Por este medio hacemos formal entrega de un (1) original y cuatro copias (4) de las ampliaciones solicitadas al estudio de impacto ambiental, categoría II, del proyecto "Urbanización Las praderas de San Lorenzo Fase III".

"URBANIZACION LAS PRADERAS DE SAN LORENZO FASE III"

Por este medio procedemos a dar respuesta a la nota **DINEORA-DEIAAP-1269-0910-06** por la cual se solicitan ampliaciones al Estudio de Impacto Ambiental Categoría II, del proyecto **"URBANIZACION LAS PRADERAS DE SAN LORENZO FASE III"**, a desarrollarse en el corregimiento de Chilibre, Distrito y Provincia de Panamá.

SECCION TIPICA – CALLES INTERNAS

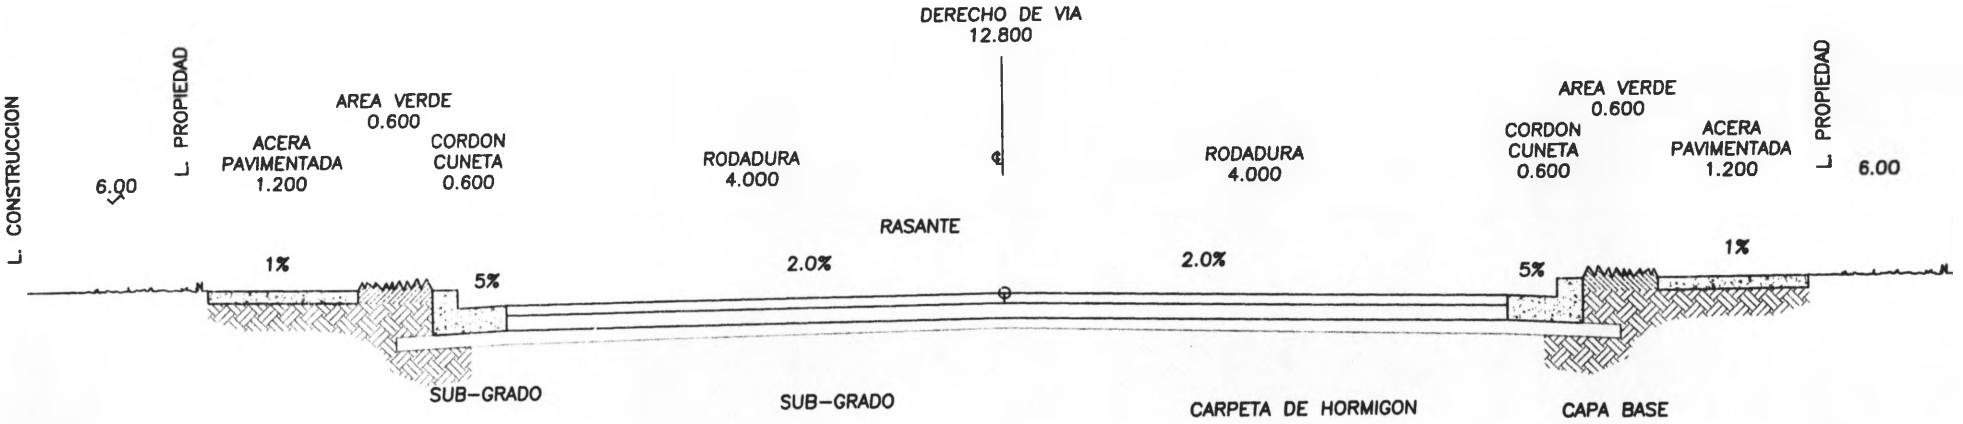
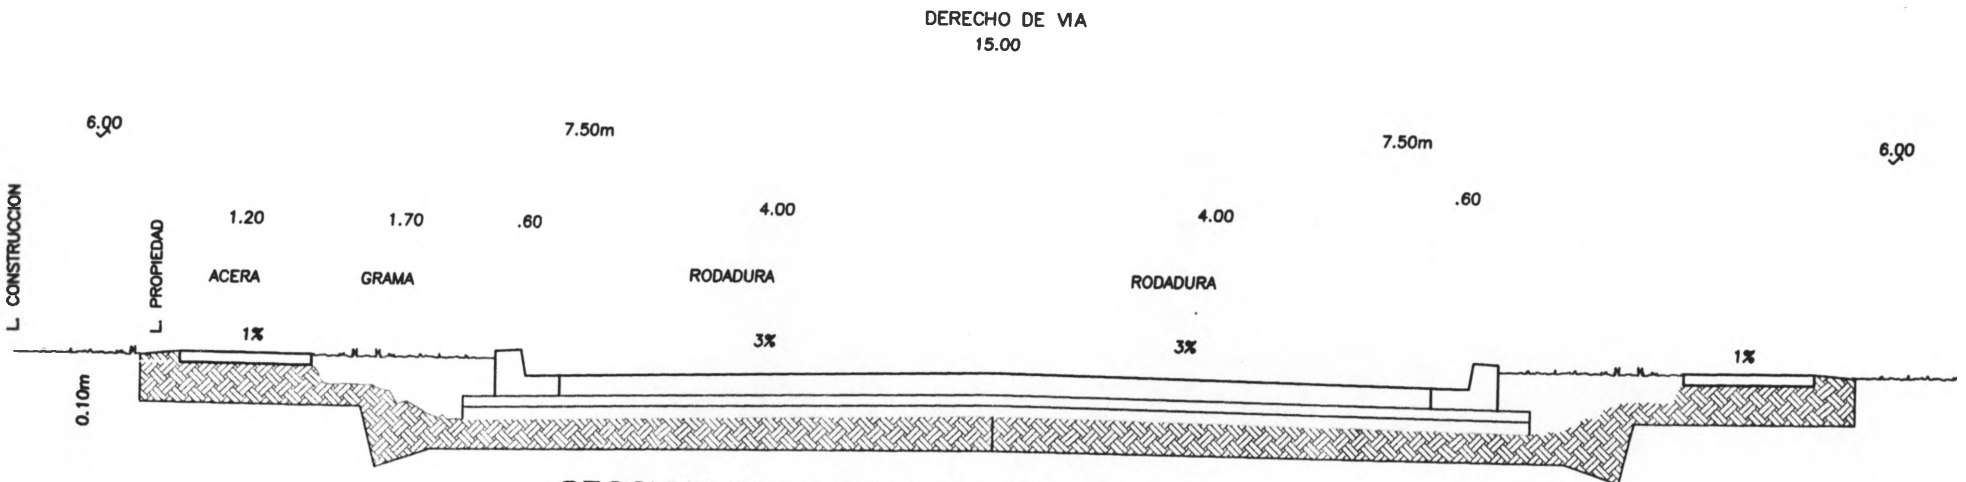
1. **Ampliar la información referente a la construcción de la calle principal de acceso y las calles secundarias del proyecto (ancho, pendientes, taludes, tipo de tratamiento de rodadura, manejo de las aguas pluviales, secciones típicas del camino).**

R/. La información referente a la construcción de la calle principal y accesos secundarios del proyecto, con sus respectivas especificaciones (ancho, pendientes, taludes, tipo de tratamiento de rodadura, manejo de las aguas pluviales, secciones típicas del camino), se adjuntan en el **Anexo 1.**

Dimensiones de Planta

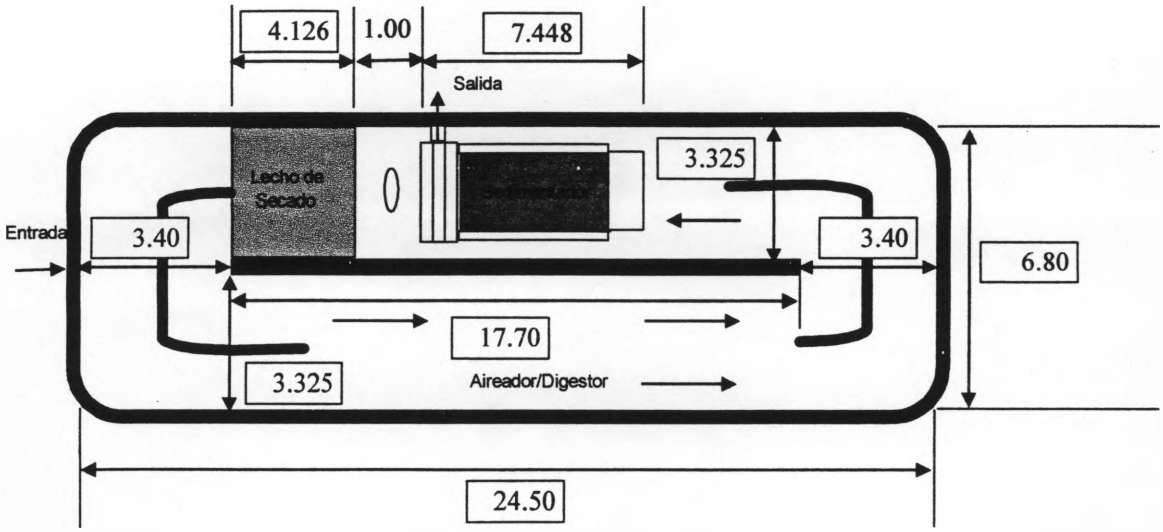
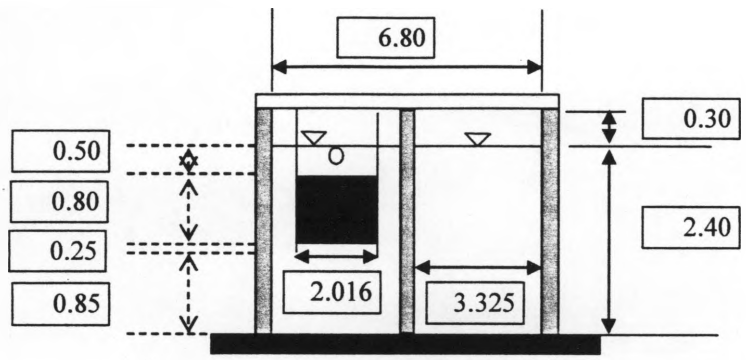
8. **Indicar el modelo de la planta de tratamiento de aguas residuales; las especificaciones técnicas, eficiencia y la capacidad de la misma. Indicar como serán manejados los lodos producidos en el sistema de tratamiento de aguas residuales.**

R/. El modelo de la planta de tratamiento de aguas residuales junto con sus especificaciones técnicas, eficiencia y capacidad de la misma se incluyen en el **Anexo 2**. En cuanto a los lodos deberán manejarse de acuerdo a lo establecido en la norma DGNTI-COPANIT 47-2000.
